Перекрытия. Фундаменты. Входы.

Административно-лабораторный корпус — здание 24, ИЯИ.
г. Москва, г. Троицк, ул. Физическая, 27. Дополнение к сохранённой базе здания, кровли и лестницы Л-1.

Статус: координационная модель по РД. R05 не является расчётом несущей способности, КМД, исполнительной моделью или разрешением на демонтаж/монтаж.

Перекрытие над первым этажом: МУ выделены. Серый контекст — оболочка существующего перекрытия, а не индивидуальная раскладка пустотных плит.

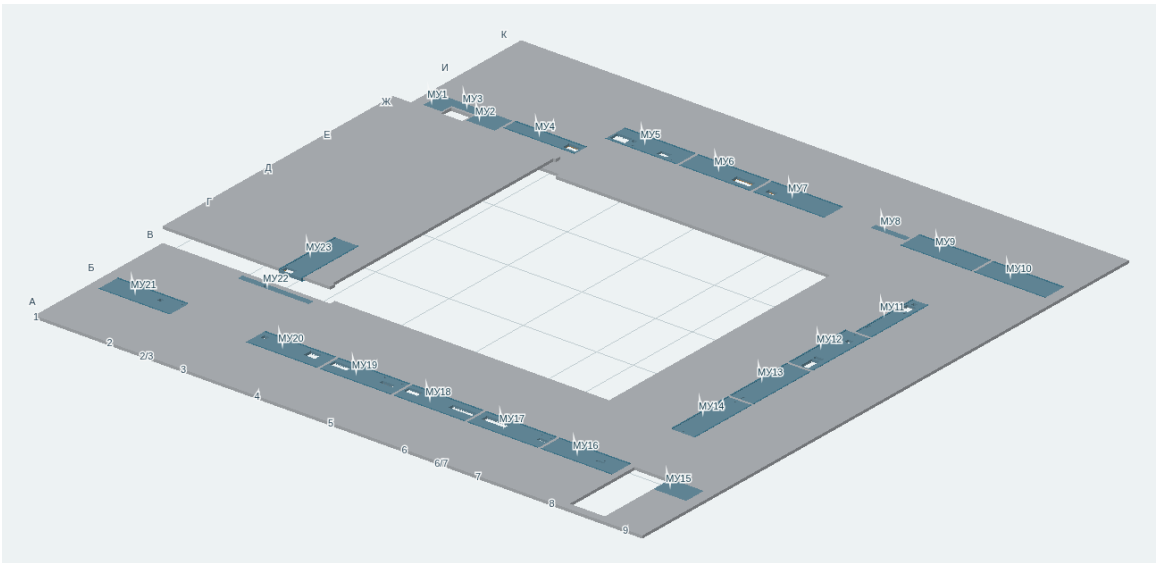
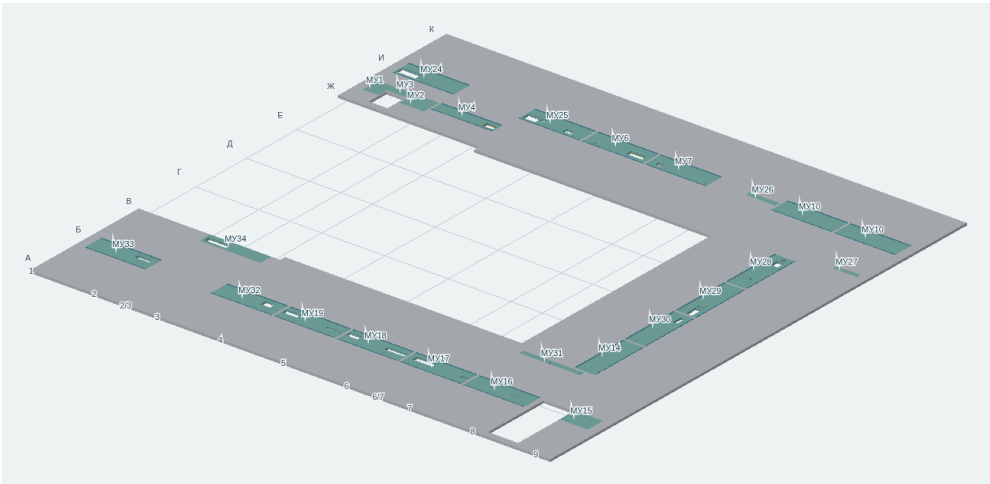
Основание: АС.2, л.4/5 и 20/21 (PDF 5/6 и 21/22), детали л.23–38. В спецификациях деталей МУ6 и МУ34 количество отличается от планов; экземпляры без координат не добавлялись.

МУ6 в модели: геометрия балки, профлиста, бетона и отверстия. Для просмотра снизу модель можно вращать; общий режим «Усиление · только металл» отключает бетон.

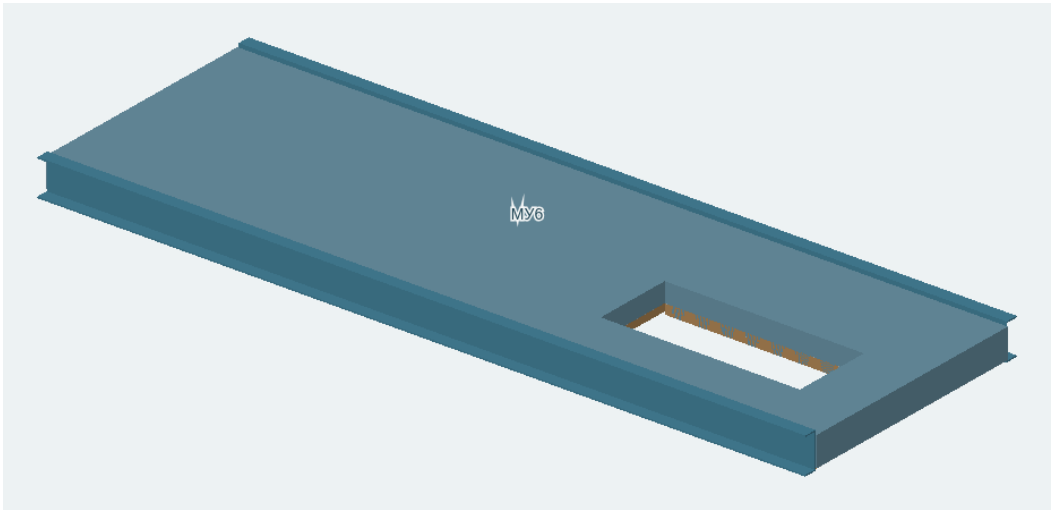
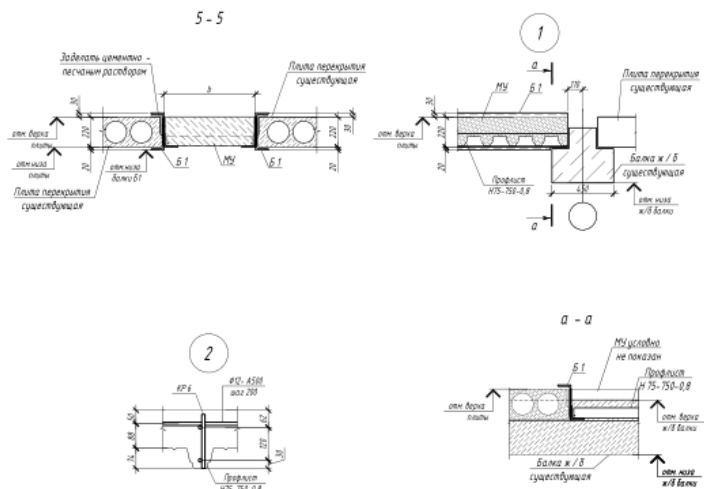
Фрагмент исходного л.24 (PDF 25): опирание Б1 на существующий ригель, сечение и профлист. В чертеже встречаются 110/125 мм; обмерная геометрия ригелей и монтажная увязка не подтверждены.

Слева — бетонная геометрия; справа — только основные прямые стержни Фп-2. Хомуты, фиксаторы и выпуски не выданы за готовый полный каркас.

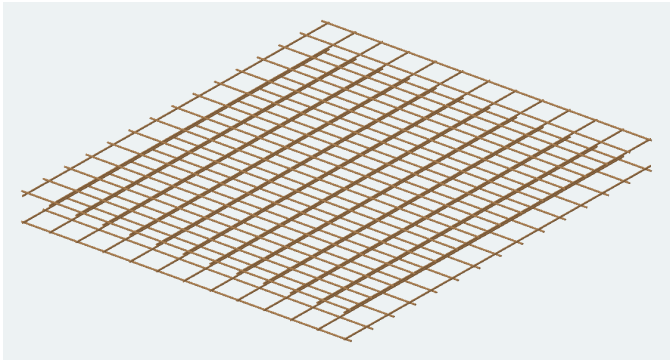
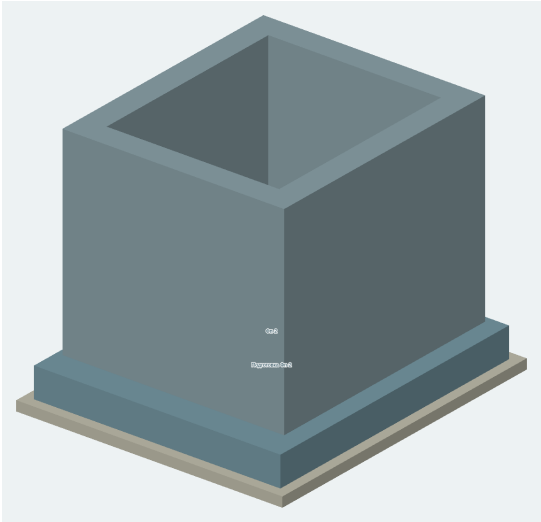
Проверка	По размерам / модели	По ведомости РД
Фп-2, 2500×2900×300	2,175 м³	2,64 м³
Подготовка, 2700×3100×100	0,837 м³	0,96 м³
Основные стержни Фп-2	30 + 26 по размерной схеме	36 + 31 по таблице
Верх Фп-2 / низ стен	−2,050 по л.71	−2,060 в разрезе л.72

Эти расхождения **не закрыты**. Сетки размещены по размерной схеме; стены доведены от верха плиты до −0,040. Разница 10 мм не заменена вымышленной подливкой. Геометрический объём нельзя использовать как согласованное уменьшение закупки.

Вход №1 без козырька: ступени ведут вниз к двери. В общей модели нет условного слоя грунта; открытые сваи не означают фактическое оголение фундаментов.

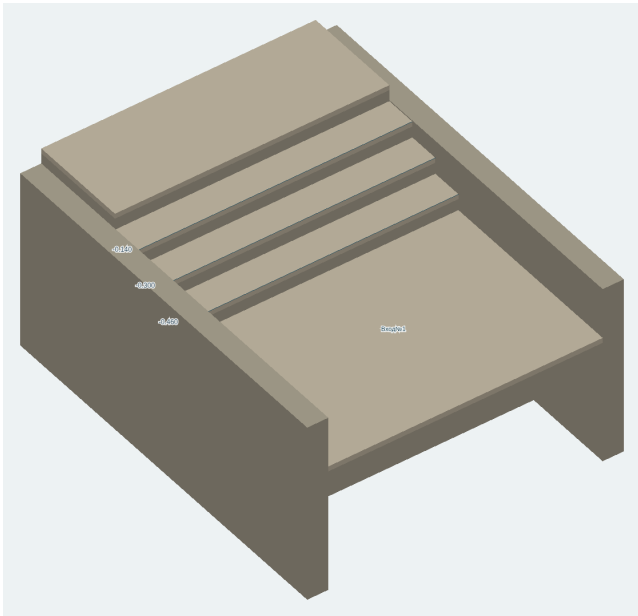
Св-1: Ø300 × 3000 мм дают 0,21206 м³ на сваю; в ведомости — 0,26 м³. **Вход №7:** длина 4200 мм и перепад 350 мм не дают указанных в разрезе 6,7%. Пандус помечен как неувязанная огибающая, не как согласованное решение МГН.
